Gemeinde Rastede: Bebauungsplan Nr. 100 „Im Göhlen“

Abwägung der Stellungnahmen zur frühzeitigen Beteiligung der Behörden und sonstigen Träger öffentlicher Belange gemäß § 4 (1) BauGB und zur frühzeitigen Beteiligung der Öffentlichkeit nach § 3 (1) BauGB (in blauer Schrift)

Abwägung der Stellungnahmen zur Beteiligung der Behörden und sonstigen Träger öffentlicher Belange gemäß § 4 (2) BauGB und zur Beteiligung der Öffentlichkeit nach § 3 (2) BauGB

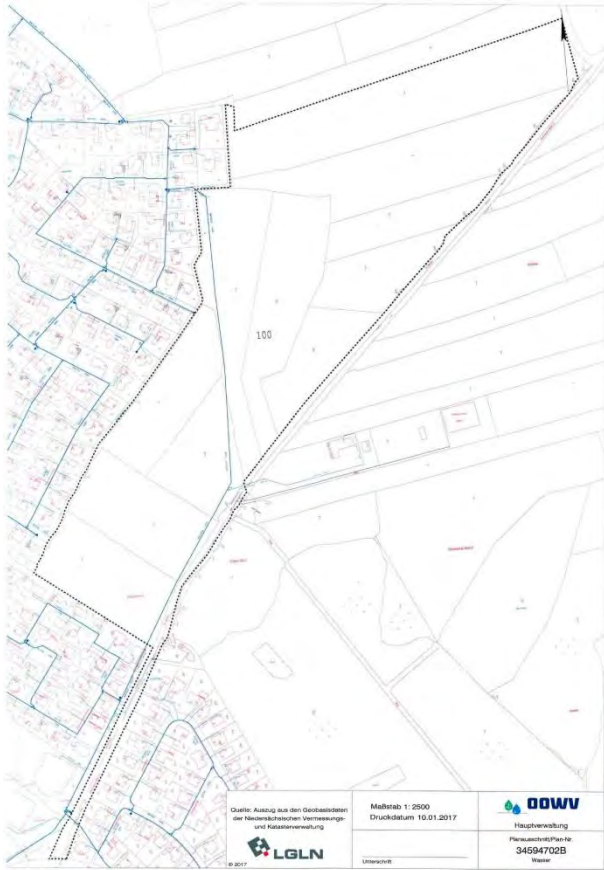
11	EWE NETZ GmbH Netzregion Oldenburg/Varel Neue Str. 23 26316 Varel 05.01.2017	<p>Vielen Dank für die Beteiligung unseres Hauses als Träger öffentlicher Belange im Rahmen des o.g. Vorhaben.</p> <p>In dem Plangebiet befinden sich Gasverteilungsleitungen, 1-kV Kabel sowie Fernmeldekabel und Leerrohrsysteme mit Glasfaserkabeln der EWE NETZ GmbH mit den zugehörigen Anlagen. Sollten Sie für Ihre weitere Planung Informationen benötigen, können Sie diese schriftlich oder auch gerne über unsere Internetseite (http://www.ewe-netz.de/gas/gas-geodaten.php) anfordern.</p> <p>Bevor Sie die Grundstücke zur Bebauung freigeben, sorgen Sie bitte dafür, dass die Versorgungsträger in der von Ihnen zur Verfügung zu stellenden Leitungstrasse alle notwendigen Arbeiten ausführen können. Grundlage für die Leitungstrasse sind Bauvorschriften und Sicherheitshinweise der EWE NETZ GmbH sowie u.a. BGV C22, BGR 500, BGI 531 und BGI 759. Dabei sind die Leitungstrassen so zu planen, dass die geforderten Mindestabstände gemäß VDE und DVGW Regelwerke eingehalten werden. Im Bebauungsplan ist für die privaten Straßenflächen ein Leitungs- und Wegerecht für die EWE NETZ GmbH festzulegen.</p>	<p>Eine Leitungsabfrage über die Internetseite der EWE Netz GmbH wurde durchgeführt. Demnach befindet sich im südlichen Plangebiet, parallel zur Straße „Im Göhlen“ eine Gashausesanschlussleitung. Die Leitung wird in den Planteil eingetragen. Eine Verlegung der Leitung wird in Abstimmung mit der EWE Netz GmbH erforderlich.</p> <p>Die Stellungnahme wird zur Kenntnis genommen. Sie bezieht sich inhaltlich auf die Ausführungsebene.</p>

² Ing.-Büro Dr. Schwerthelm & Tjardes: Stellungnahme zur Erschließung B-Plan Nr. 100 „Im Göhlen II“, weitere Variante, Schortens, 30.05.2017

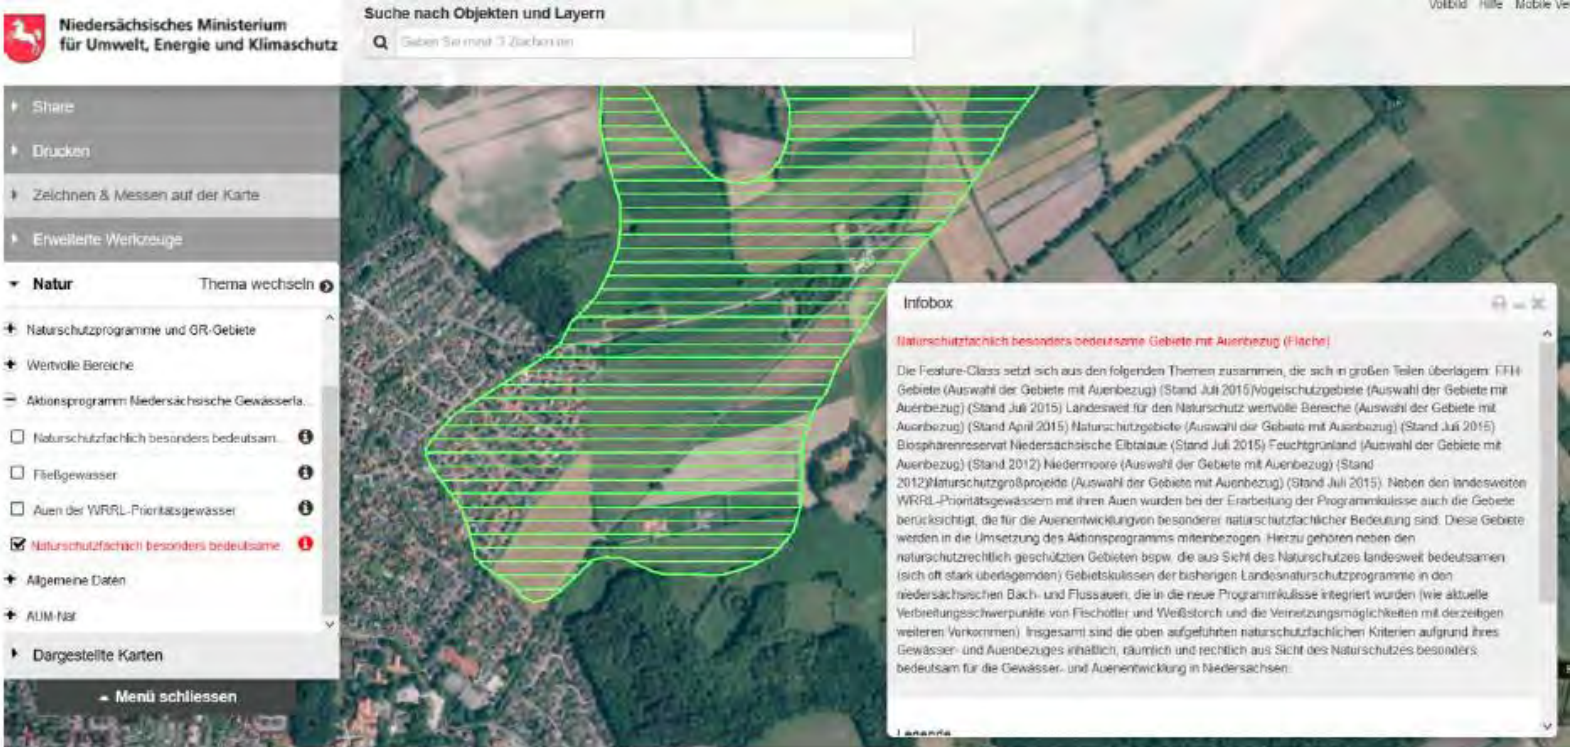
Nr.	Private Einwender/in Schreiben vom ...	Stellungnahme	Planungsrechtliche Vorgaben Abwägung/Beschlussempfehlung
	Fortsetzung 	<p>Ferner weise ich auf einen Auszug aus den Hinweisen zum Baugebiet „W 4“ des fortgeschriebenen Gemeindeentwicklungsplanes hin:</p> <div style="border: 1px dashed black; padding: 5px; margin: 10px 0;"> <ul style="list-style-type: none"> • Baugrund/ Entwässerung(*2/ *3) <p>Vorliegendes Ergebnis von Kleinbohrungen im Südwestteil der Fläche: Obere Bodenschichten mit geringer Tragfähigkeit, Austausch bis etwa 3m Tiefe wäre erforderlich</p> <p><i>Probleme bei der Regenwasserentsorgung sind wahrscheinlich, Hankhauser Bäke und auch Vorfluter Jade-Süd sind ausgelastet, Regenwasserrückhaltebecken wäre erforderlich</i></p> </div> <p>Die telefonische Mitteilung der Gemeinde Rastede, H. Rabius, am 01.11.17, 09:30 Uhr, dass wir am Freitagmorgen 03.11.17 die Möglichkeit hätten, die Unterlagen zur Oberflächenentwässerung ein zusehen und dem Fachplaner Ing.-Büro Börjes (H. Konemann) Fragen zu stellen, kommt zu kurzfristig um den Termin wahrzunehmen. Im Übrigen haben nicht nur wir in der Frühzeitigen Bürgerbeteiligung das Thema Oberflächenentwässerung angesprochen. Aus der Synopse ist ersichtlich, dass zahlreiche Bedenken eingegangen sind. Das Gutachten zur Oberflächenentwässerung hätte Bestandteil der Auslegung sein müssen. Wir weisen in diesem Zusammenhang auch auf unsere Email vom 21.09.17 hin, in der wir um Veröffentlichung des Gutachtens bzw. Einsicht bitten.</p> <p>4. Verkehrssicherheit</p> <p>Unterlagen zum zwingend erforderlichen Ausbau der vorhandenen Straße „Im Göhlen“, ohne die eine sichere Haupterschließung des Baugebietes nicht möglich ist, liegen nicht bei. Das ist gerade in Hinblick darauf, dass dies die Haupterschließungsstraße mit mindestens 1380 bzw. im ungünstigsten Fall bis zu 2400 (bei maximaler Ausnutzung der Baufläche) Fahrzeugbewegungen täglich ist, nicht erklärlich. Der landwirtschaftliche Weg (nicht öffentlich) soll auf einer Länge von ca. 350 m von jetzt ca. 2,50 m Breite auf zukünftig 5,50 m ausgebaut werden. Nebenanlagen wie Rad- und Fußwege sind nicht geplant. Im Vergleich dazu bekommen die Straßen im neuen Baugebiet eine Breite von 7,0 m. Sie sind also 1,5 m breiter als die Haupterschließungsstraße!</p>	<p>Die seinerzeitigen Erkenntnisse des Gemeindeentwicklungskonzeptes aus dem Jahres 2012 sind durch die neueren Ergebnisse der Bodenuntersuchungen und der Regenwasserkonzeption im Zuge der Aufstellung des Bebauungsplanes Nr. 100 überholt.</p> <p>Die Stellungnahme wird zur Kenntnis genommen. Die Oberflächenentwässerungskonzeption wird in der Begründung wiedergegeben und war damit Gegenstand der Auslegung.</p> <p>Im Vorfeld der Entwurfsfassung zu diesem Bebauungsplan wurden durch das Ing.-Büro Dr. Schwerthelm & Tjardes unterschiedliche Erschließungsvarianten untersucht, welche jeweils auf unterschiedliche Art und Weise die Erschließung des Baugebietes ermöglichen. Das Gutachten von Januar 2017¹ setzt sich mit zehn unterschiedlichen Varianten auseinander, zusätzlich wurde im Mai 2017 eine 11. Variante im Rahmen einer Stellungnahme untersucht.² Außerdem liegt eine Zusammenfassung der bisherigen Verkehrsuntersuchungen vor.³ Die Gutachter haben bei 10 Kfz-Fahrten je Wohneinheit insgesamt 1.380 Kfz-Fahrten in Ansatz gebracht. Die wesentlichen Inhalte und Ergebnisse der Gutachten wurden in der Begründung verkürzt wiedergegeben. Die Gutachten waren Bestandteil der Auslegungsunterlagen.</p> <p>Die Gemeinde hat sich ausführlich mit den dargelegten Varianten beschäftigt und die gutachterlichen Empfehlungen nachvollzogen. Im Ergebnis setzt die Gemeinde die von den Gutachtern untersuchte Variante 5 um, ohne die ursprünglich ange-dachten Poller.</p>

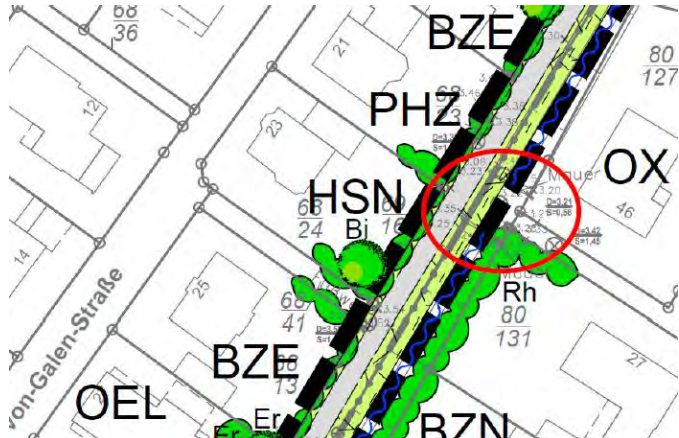
Nr.	Private Einwender/in Schreiben vom ...	Stellungnahme	Planungsrechtliche Vorgaben Abwägung/Beschlussempfehlung
7	<p>██████████ 26180 Rastede 13.01.2017</p>	<p>Liebes Team von der Gemeinde Rastede, grundsätzlich begrüßen wir eine Bebauung an der Straße "Im Göhlen" Bebauungsplan Nr. 100. Dennoch widersprechen wir den Planungsabsichten mit folgender Begründung:</p> <p>1.) Wichtigster Punkt! Verrohrung der Hankauer Bäke.</p> <p>Der Überlauf aus dem Ellernteich ist bekanntlich auf einer Länge von ca. 90 Meter, in der Straße "Im Kühlen Grunde" verrohrt und mündet im Mühlenteich. Bei Starkregen kommt aus diesem, 100cm im Durchmesser gemessenem, Rohr so viel Oberflächenwasser; Äste und Laub, wird im Teich schlagartig verlangsamt und verwirbelt (Physik), sodass der Ablauf (ebenfalls ein 100cm Rohr) die Wassermassen nicht schnell genug aufnehmen kann und der Mühlenteich bedrohlich hoch ansteigt. Oberflächenwasser ist uns im Jahre 2016 zwei Mal durch den Notausstieg im Untergeschoß, in dem sich die Toiletten und Sozialräume unserer Immobilie "Cafe Klostermühle" befinden, reingelaufen.</p> <p>Bei einer Verrohrung der Hankauer Bäke auf einer Länge von ca. 400 Meter, gemessen ab Straßeneinmündung Mühlenstr./Im Göhlen. Münden noch drei weitere Gräben in die Bäke. Frage an die Gemeinde:</p> <ul style="list-style-type: none"> - Von welchen Voraussetzungen geht die Gemeinde aus? - Wurde eine fachliche Überprüfung der Entwässerung genau untersucht und beurteilt? - Wo können wir diese Beurteilung eingesehen? - Wie wird sichergestellt das, dass Oberflächenwasser kontrolliert abgeleitet wird ohne das der Mühlenteich überläuft, wir ständig Oberflächenwasser im Untergeschoß haben und wir das Kellerfenster welches als Notausstieg vorgeschrieben und genehmigt wurde, im Notfall nutzen können? Generell sind wir, unter Umständen, die dann noch näher besprochen werden müssen, damit einverstanden, dass die Verrohrung ab Straße "Im Göhlen" direkt ab der Verrohrung "Im Kühlen Grunde" beginnt so das eine Überflutung des Mühlenteiches ausgeschlossen ist. <p>Gerne streben wir eine Normenkontrolle nach§47VwGo an.</p>	<p>Eine Verrohrung der Hankhauser Bäke ist zur Entwurfsfassung nicht mehr vorgesehen.</p> <p>Zwischenzeitlich wurde für das Plangebiet dieses Bebauungsplanes Nr. 100 ein Oberflächenentwässerungskonzept erstellt. Die Oberflächenentwässerungskonzeption sieht vor, das Oberflächenwasser des Bebauungsplangebietes über eine Regenwasserkanalisation in ein neu zu bauendes Regenrückhaltebecken (RRB) einzuleiten, dort zwischenzuspeichern und gedrosselt in die Hankhauser Bäke abzugeben. Dadurch erfolgt kein höherer Spitzenabfluss als zum jetzigen Zeitpunkt. Aus den derzeit erarbeiteten Unterlagen ist erkennbar, dass die Hankhauser Bäke zukünftig ein 100-jähriges Regenereignis wird bewältigen können. Außerdem kann die Fließgeschwindigkeit von derzeit 1,5 bis 2,0 m/s auf 1 m/s gesenkt werden. Dadurch ergibt sich ein geringerer Abtrag am Sohlbefestigungsmaterial. Die nebenstehenden Bedenken werden daher nicht geteilt.</p> <p>Eine Verrohrung der Hankhauser Bäke ist nicht mehr vorgesehen. Eine weitere Abwägung ist daher entbehrlich.</p>

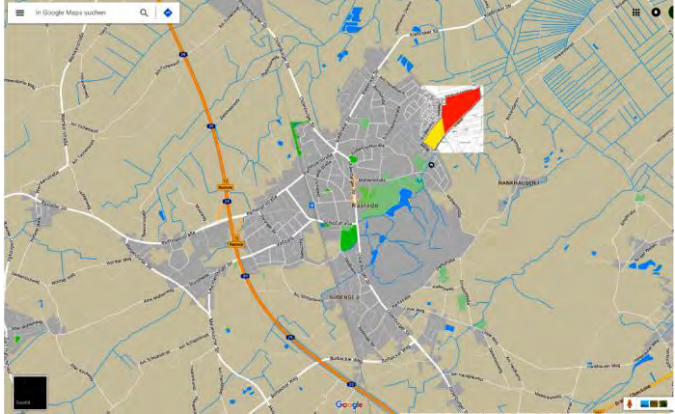
Nr.	Private Einwender/in Schreiben vom ...	Stellungnahme	Planungsrechtliche Vorgaben Abwägung/Beschlussempfehlung
	<p>Fortsetzung [REDACTED]</p>	<p>2 Siedlungsrand</p> <p>In der 64. Änderung zur Flächennutzung (Nov 2016) heißt es unter 2. Ziele und Zwecke der Planung: ...Mit der Realisierung des Plangebiets bzw. einer östlichen Erweiterung der Baugebiete Göhlen ergibt sich die Chance, den nordöstlichen Rand des Siedlungsraumes abzurunden und einen einheitlichen Siedlungsrand auszubilden....</p> <p>Dieser Siedlungsrand wie hier beschrieben würde dem Vorhaben der Gemeinde von vor ca. 15 Jahren folgen, die natürliche Hecke inmitten dieses Gebietes als Begrenzung für den Ausbau zu nehmen. Darüber hinaus ist kaum von einer Abrundung zu sprechen.</p> <p>Hier wird genau das Maß überkommen, dass diese Planung nun so folgenreich macht. Denn mit der damit nun doppelten Zahl an Grundstücken und Gebäuden kommt auf die Stadt, die Anwohner, die Natur, die Sicherheit und die Kultur eine wesentlich größere Herausforderung zu.</p> <p>Da wir oft mit der Familie und dem Hund hier heraus spazieren gehen, ist sehr wohl entgegen der Beschlussvorlage vom 29. November 2016 eine Geruchsbelästigung in Nähe der Kläranlage spürbar - sind die zukünftigen Bewohner darüber aufgeklärt worden?</p> <p>Auch ist aus dem anliegenden Wohngebiet immer noch vereinzelt zu hören, dass Feuchtigkeit in die Häuser dringt - die führt zur Annahme, dass auch diese Probleme hier auftauchen werden. Doch dazu mehr im nächsten Punkt.</p>	<p>Die nebenstehende Auffassung wird nicht geteilt. Der Koppelweg stellt im Nordosten des Siedlungszusammenhanges derzeit eine Begrenzung dar. Diese Begrenzung wird mit der vorliegenden Planung nicht überschritten, so dass der Siedlungszusammenhang insgesamt arrondiert wird. Die Planung stellt eine zukunfts- und bedarfsorientierte Ausweisung dar. Die grundsätzliche Standortentscheidung wird jedoch auf Flächennutzungsplanebene getroffen.</p> <p>Die Gemeinde erkennt einen Bedarf in der ausgewiesenen Größenordnung. Der Bedarfsnachweis wird ausführlich auf Flächennutzungsplanebene geführt.</p> <p>In der Umgebung des Plangebietes befinden sich landwirtschaftliche Betriebe sowie die Kläranlage. Es wurde daher eine geruchstechnische Untersuchung erstellt. Die Berechnung der Geruchsausbreitung wurde unter Verwendung der meteorologischen Daten der Station Oldenburg durchgeführt. Bei der Ermittlung der Geruchsimmissionen wurde der tierartsspezifische Gewichtungsfaktor der Geruchsimmissions-Richtlinie (GIRL) für Rinder berücksichtigt. Die Gutachter sind zu dem Ergebnis gekommen, dass im Bereich des Plangebietes die Gesamtbelastung an Geruchsimmissionen maximal 2 % der Jahresstunden beträgt. Der in der GIRL für Wohngebiete angegebene maßgebliche Immissionswert für die Gesamtbelastung von 10 % der Jahresstunden wird sicher eingehalten.</p> <p>Die Gemeinde Rastede hat die gutachterlichen Aussagen auf Plausibilität überprüft und nachvollzogen. Sie geht auf der Grundlage der gutachterlichen Ergebnisse davon aus, dass Belange des Immissionsschutzes (hier: Gerüche) der Aufstellung des Bebauungsplanes Nr. 100 nicht entgegen stehen. Der in der GIRL für Wohngebiete angegebene maßgebliche Immissionswert für die Gesamtbelastung von 10 % der Jahresstunden wird sicher eingehalten.</p> <p>Die zukünftigen Bewohner können in die Planunterlagen einsehen. Das Thema Geruch ist in der Begründung dargelegt.</p> <p>Die Stellungnahme wird zur Kenntnis genommen.</p>

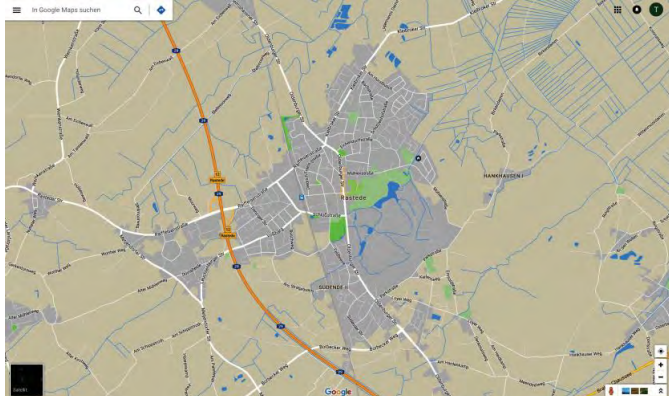
Nr.	Private Einwender/in Schreiben vom ...	Stellungnahme	Planungsrechtliche Vorgaben Abwägung/Beschlussempfehlung
	<p>Fortsetzung [REDACTED]</p>	<p><i>3 Entwässerung</i></p> <p>Die Geschichte dieser zur Küste gerechneten Zone zeigt, dass selbst Sturmfluten das Wasser hier bis ins Land drücken können.</p> <p>Wir brauchen also ein gutes Gleichgewicht mit den sich schon bewährten Mechanismen und Begleitern in solchen Situationen; unfraglich gehört die offene Bäche dazu.</p> <p>Schon jetzt ist bei starkem Regenfall zu beobachten, wie anliegenden Grundstücke die Bäche als Aufnahme für das niedergeschlagene</p> <p>Wasser benötigen. Diese führt bei solchen Wetterlagen schon mal Wasser bis zum oberen Rand der Böschung. Das bedeutet, dass der große Trichter, den sie bildet, enorme Wassermengen führt. Im Winter zur Schneeschmelze ist dies ebenfalls eindrucksvoll zu beobachten, da Ellernteich und der Park (Wald) gleich wie ein Schwamm ihr Wasser abgeben.</p> <p>Wir haben die berechtigte Befürchtung, dass bei ähnlichen Wetterlagen oder gar auch dem Klimawandel geschuldeten extremeren Bedingungen (es wäre fahrlässig, dies nicht in die maximale Berechnung einzuarbeiten), dass hier unser Grundstück und das Haus dem Wasser ausgeliefert sein werden.</p> <p>Wir befürchten Schäden, die hierdurch entstehen, die wir bisher haben vermeiden können, da die Entwässerung so nun gut funktioniert. Die Bäche muss teilweise wirklich viel arbeiten - wir hören es, da wir an dem kleinen Fall wohnen.</p> <p><i>4 Naturschutz</i></p> <p>In der Bäche sahen wir bisher bereits Tiere, von denen wir noch in der Schule lernten, dass sie sich nur dort ansiedeln, wo ein Gleichgewicht der Natur gegeben ist (Frösche, kleine Krebse, Störche, Reiher, Wildvögel, Kauze etc.). Diese Bäche zu verrohren, zieht mit großer Sicherheit nach sich, dass diese Bewohner hier verloren gehen - einige stehen wahrscheinlich sogar unter Naturschutz.</p>	<p>Zwischenzeitlich wurde für das Plangebiet dieses Bebauungsplanes Nr. 100 ein Oberflächenentwässerungskonzept erstellt, welches die gesamten Plangebietsflächen umfasst.</p> <p>Die Oberflächenentwässerungskonzeption sieht vor, das Oberflächenwasser des Bebauungsplangebietes über eine Regenwasserkanalisation in ein neu zu bauendes Regenrückhaltebecken (RRB) einzuleiten, dort zwischenzuspeichern und gedrosselt in die Hankhauser Bäche abzugeben.</p> <p>Dadurch erfolgt kein höherer Spitzenabfluss als zum jetzigen Zeitpunkt. Aus den derzeit erarbeiteten Unterlagen ist erkennbar, dass die Hankhauser Bäche zukünftig ein 100-jähriges Regenereignis wird bewältigen können. Außerdem kann die Fließgeschwindigkeit von derzeit 1,5 bis 2,0 m/s auf 1 m/s gesenkt werden. Dadurch ergibt sich ein geringerer Abtrag am Sohlbefestigungsmaterial.</p> <p>Die Gemeinde Rastede hat die gutachterlichen Aussagen auf Plausibilität überprüft, nachvollzogen und planungsrechtlich abgesichert.</p> <p>Am östlichen Rand des Plangebietes wird eine öffentliche Grünfläche mit Maßnahmen zum Schutz, zur Pflege und zur Entwicklung von Boden, Natur und Landschaft und Flächen für die Wasserwirtschaft überlagert. In diesem Bereich werden die planungsrechtlichen Voraussetzungen für die Errichtung des Regenrückhaltebeckens geschaffen.</p> <p>Die Bedenken werden von der Gemeinde nicht geteilt. Die Gemeinde geht davon aus, dass eine ordnungsgemäße Entwässerung sichergestellt werden kann.</p> <p>Die Verrohrung der Hankhauser Bäche ist nicht mehr Gegenstand der Planung, vielmehr wird angestrebt, die Bäche nach erforderlichem Umbau als offenen Wasserzug und somit als Biotopverbundelement und Lebensraum zu erhalten.</p>

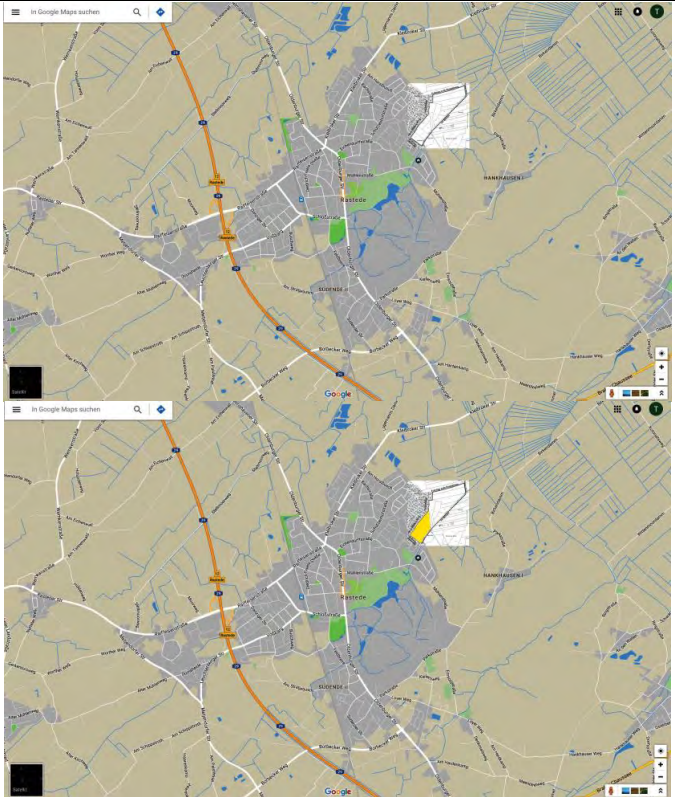
Nr.	Private Einwender/in Schreiben vom ...	Stellungnahme	Planungsrechtliche Vorgaben Abwägung/Beschlussempfehlung
	<p>Fortsetzung [REDACTED]</p>	<p>5 Lärmschutz Im nächsten Abschnitt „Sicherheit“ gehen wir aus diesen Gründen auf geplante 50 km/h ein - unter dem Aspekt „Lärmschutz“ wäre das ebenso unverständlich wie unnötig.</p> <p>Wir fordern für die Straße im Göhlen daher unbedingt eine Geschwindigkeitsbegrenzung auf max. 30 km/h.</p> <p>6 Sicherheit Kinder kreuzen die Straße als Fußweg zur Grundschule Kleibrok - eine doppelt befahrbare, breit ausgelegte Straße, die in der Lage wäre, entgegenkommende LKW zu führen, ist für uns und die stetig zunehmende Anzahl an neu zugezogenen Familien mit Kindern eine bedenkliche Situation. Ein Konzept, dass darüber hinaus erlauben würde, hier 50 km/h zu fahren, können wir überhaupt nicht verstehen, da der Streckenabschnitt bis zum Wohngebiet als Beschleunigungs- und Abbremsstrecke genutzt würde, keinerlei Vorteile brächte, außer laut und stark unfallgefährdend zu sein.</p> <p>7 Verkehr Dieses Wohngebiet allein über die Straße im Göhlen anzubinden, ist uns aus vielerlei Hinsicht unverständlich. Beginnen wir doch auch hier mit dem Thema Sicherheit. 2009 hat ein Trockner in unserem Wäscheraum Feuer gefangen.</p>	<p>Die Stellungnahme wird zur Kenntnis genommen. Das Tempolimit auf der Straße „Im Göhlen“ ist nicht Gegenstand des Bebauungsplanverfahrens. Mindestens für die Bauzeit soll bei der Verkehrsbehörde eine Reduzierung auf 30 km/h beantragt werden.</p> <p>Die Gemeinde sieht derzeit keinen Anlass, ihre zuvor skizzierte Verkehrskonzeption zu ändern. Das Tempolimit auf der Straße „Im Göhlen“ ist nicht Gegenstand des Bebauungsplanverfahrens. Mindestens für die Bauzeit soll jedoch bei der Verkehrsbehörde eine Reduzierung auf 30 km/h beantragt werden.</p> <p>Die Erschließungskonzeption wurde zur Entwurfsfassung überarbeitet. Im Vorfeld der Entwurfsfassung zu diesem Bebauungsplan wurden durch das Ing.-Büro Dr. Schwerthelm & Tjardes unterschiedliche Erschließungsvarianten untersucht, welche jeweils auf unterschiedliche Art und Weise die Erschließung des Baugebietes ermöglichen. Das Gutachten von Januar 2017 setzt sich mit zehn unterschiedlichen Varianten auseinander, zusätzlich wurde im Mai 2017 eine 11. Variante im Rahmen einer Stellungnahme untersucht. Außerdem liegt eine Zusammenfassung der bisherigen Verkehrsuntersuchungen vor. Die Gutachter haben eine plangebietsinduzierte Verkehrsmenge von insgesamt 1.380 Kfz-Fahrten in Ansatz gebracht. Auf die ausführliche Beschreibung der Varianten in der Begründung zum Bebauungsplan wird hingewiesen.</p>

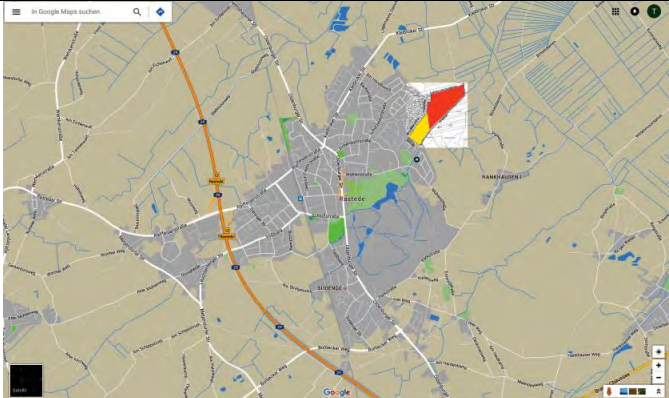
Nr.	Private Einwender/in Schreiben vom ...	Stellungnahme	Planungsrechtliche Vorgaben Abwägung/Beschlussempfehlung
	<p>Fortsetzung [REDACTED]</p>	<p>Die Ausbreitung dieses Feuers ging so schnell, dass wir hier anmerken müssen, dass wirklich jede Minute zählt. Hätten wir mit diesem gleichverlaufenden Brand im hinteren Teil des neu geplanten Gebietes gewohnt, wäre weit weniger zu retten gewesen. Dies gilt auch für Rettungseinsätze, Notarzt etc.</p> <p>Ein Nachfragen bei einem Feuerwehrmann aus dem Bekann-tenkreis und einem Rettungssanitäter brachte auch hervor, dass eventuelle Schlüssel, für Pollerentnahmen wesentlich hinderlicher sind, als eine direkte Zufahrt. Diese wäre über einen zusätzlichen Ausbau zur Kleibroker Straße, die ja eben LKW wirklich führt (siehe Bohmann, Entsorgungsanlage etc.) möglich. Zudem sind solche Fahrten durch kleine Wohnge-bietsstraßen auch gefährlich - je weniger davon nötig, umso besser.</p> <p>Des Weiteren würde eine solch geplante Zu- und Abführung allein über die Mühlenstraße, vorbei am Kindergarten und den Alterswohnheimen und -sitzen ein enormes Verkehrsvorkom-men bedeuten.</p> <p>Welche Planzahlen liegen hier zugrunde?</p>	<p>Als Ergebnis der Variantenbetrachtung empfehlen die Gutachter den neuen Sied-lungsbereich nicht durch Poller zu zerschneiden. Der neue Siedlungsbereich sei als Einheit geplant worden und könne diese Funktion dann teilweise nicht mehr wahrnehmen. Auch führe eine Trennung des alten von dem neuen Siedlungsgebiet zu längeren Fahrten. Da die Straße „Im Göhlen“ für die Baustellenverkehre ausge-baut werden müsse, könne diese auch nach Abschluss der Baumaßnahmen für die Erschließungsverkehre offen gehalten werden. Die zu erwartenden Verkehrs-belastungen seien bei entsprechendem Ausbau der Straße zumutbar. Falls sich in diesem Bereich die Verkehrsbelastungen einstellen, welche mit der vorhandenen Straßenraumgestaltung im vorhandenen Wohngebiet nicht zu vereinbaren sind, könnten an diesen Stellen Poller aufgestellt werden, ohne dass es zu unzumutba-ren Verhältnissen im Verkehrsablauf komme.</p> <p>Insofern ist die gutachterlich betrachtete Variante 5 (Erschließung über „Im Göh-len“ und über die Wegeverbindungen zum Baugebiet Göhlen I (Harry-Wilters-Ring und Koppelweg)) diejenige, welche aus gutachterlicher Sicht am ehesten zu ver-wirklichen wäre, allerdings ohne die gezeigten Standorte der Poller. Die in der Variante 5 dargestellten täglichen Fahrtensummen (1.000 über „Im Göhlen“, je 190 über Harry-Wilters-Ring und Koppelweg) dürften sich in etwa auch ohne Poller in dieser Größenordnung entwickeln.</p> <p>Die Gemeinde hat sich ausführlich mit den dargelegten Varianten beschäftigt und die gutachterlichen Empfehlungen nachvollzogen. Unter Berücksichtigung der vorliegenden Verkehrsgutachten und nach umfangreicher Erwägung und Abwä-gung von Alternativen ist die Gemeinde Rastede zu dem Ergebnis gekommen, den Ziel- und Quellverkehr des Baugebietes dauerhaft über die Straße „Im Göhlen“ und über die Wegeverbindungen zum Baugebiet Göhlen I (Harry-Wilters-Ring und Koppelweg) abzuwickeln.</p> <p>Diese Variante beinhaltet letztlich die sinnvollste Verkehrsverteilung, ohne dass die Trennung der Straßenführung durch Poller negative Effekte nach sich ziehen wür-de. Die Leistungsfähigkeit des Straßennetzes der bestehenden Baugebiete ist für diese Erschließungsoption vorhanden. Diese Verkehrsführung kann allerdings erst nach vollständiger Erschließung des Baugebietes sinnvoll hergestellt werden, damit keine Baustellenverkehre durch die im Endausbau hergerichteten Straßen führen.</p>
